*Titolo***Regola tecnica di riferimento per la connessione di Utenti attivi e passivi alle reti AT ed MT delle imprese distributrici di energia elettrica***Title*

Il presente Foglio di interpretazione è relativo agli allegati O "Controllore Centrale di Impianto" e T "Scambio informativo basato su standard IEC 61850" della Norma CEI 0-16 "Regola tecnica di riferimento per la connessione di Utenti attivi e passivi alle reti AT ed MT delle imprese distributrici di energia elettrica".

Norma italiana CEI 0-16;IS1

Foglio di Interpretazione

O.13.1 Interfacce

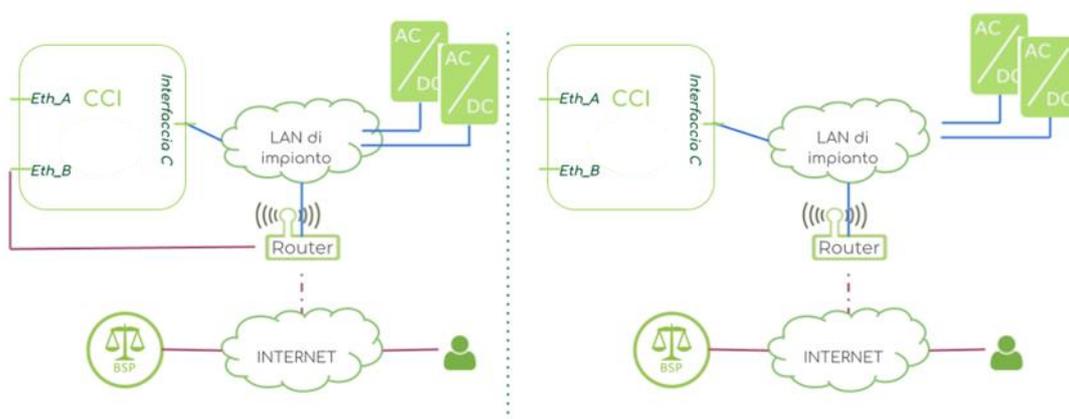
Nel caso di impianti dotati di una connessione internet, già connessa alla rete LAN di impianto, alla quale viene connesso anche il CCI tramite l'interfaccia dedicata alla comunicazione con gli elementi di impianto (O.13.1.4), è possibile sfruttare la connessione internet per l'accesso da remoto degli attori remoti autorizzati attraverso detta interfaccia? Vedi immagine a destra.

O è necessario collegare separatamente la connessione internet all'interfaccia Eth_B del CCI? Vedi immagine.

O è necessario prevedere una connessione a internet dedicata?

CCI: connessione a remoto

Ovviamente si dà per scontato che non ci sia "inoltro di traffico" tra le interfacce del CCI, e che la connessione da remoto avvenga attraverso protocolli sicuri e protetti (TLS).

Nel caso illustrato, in cui la/le interfacce del CCI per le comunicazioni con gli elementi di impianto utilizzano una rete di impianto non isolata ma connessa ad internet, è responsabilità del Produttore soddisfare i requisiti di segregazione del traffico al fine di isolare e proteggere le reti interne d'impianto dalle vulnerabilità delle reti esterne, nonché, in generale, implementare adeguate misure per la protezione delle reti di comunicazione da accessi indebiti e malfunzionamenti. Questo per non compromettere il servizio di scambio dati richiesto dalla regolazione sull'osservabilità (Delibera ARERA 540/2021/R/EEL), i cui requisiti di disponibilità sono stabiliti dal Codice di Rete (All. A.13 par. 6.1) e richiamati in Norma 0-16, par. O.13.10. Il CCI richiede una funzione di memorizzazione degli eventi (Norma CEI 0-16, par. O.14) che comprende la registrazione di anomalie di comunicazione (vedi anche ISA/IEC 62443-4-2, Requisito CR 7.6, SL3), avente, fra l'altro, lo scopo di permettere la verifica delle cause di indisponibilità.

In merito al quesito sulla possibilità di utilizzare la/le interfacce del CCI verso gli elementi d'impianto per l'accesso remoto al CCI stesso, si esclude tale possibilità, peraltro già negata in Norma CEI 0-16 par. O.13.1, dove si chiarisce che la comunicazione del CCI con gli attori esterni deve avvenire esclusivamente tramite le interfacce dedicate eth_A ed eth_B, mentre la comunicazione verso gli elementi costituenti l'impianto deve avvenire su interfacce separate, non destinate alle comunicazioni remote.

In merito al quesito sulla possibilità di utilizzare per la connessione remota dell'interfaccia Eth_B un servizio di connettività ad uso non esclusivo, è responsabilità del Produttore rispettare i requisiti di segregazione del traffico sopra richiamati.
